SERVICE INFO – INA 0120

Vizualne razlike nihajne ročice s št. dela 422 0236 10

Slika 1: Izvedba 1

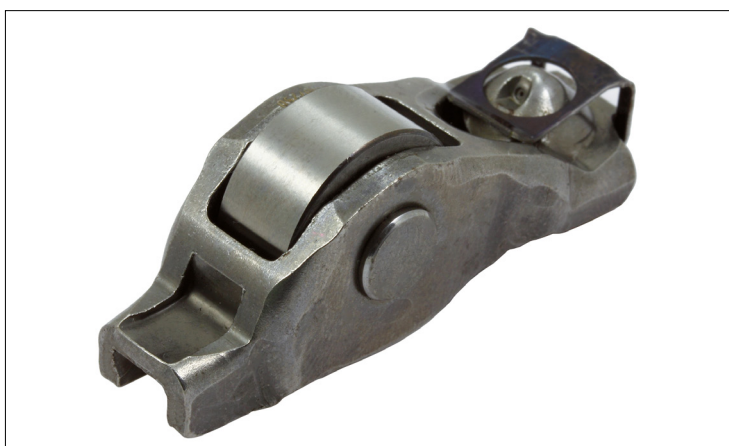
Za namestitev v zgoraj navedene motorje sta primerni dve različni vrsti nihajnih ročic (slika 1 in 2). Razlikujeta se samo po videzu, obe pa v celoti izpolnjujeta tehnične zahteve.

Zato družba Schaeffler ponuja samo vrsto nihajne ročice na sliki 1 s številko dela 422 0236 10.

Osnovni ukrep je, da vse nihajne ročice v motorju zamenjate hkrati. Za preprečevanje večkratnih popravil in nepotrebnih stroškov je prav tako priporočljivo, da skupaj z nihajno ročico menjate tudi element za izravnavo zračnosti ventilov.
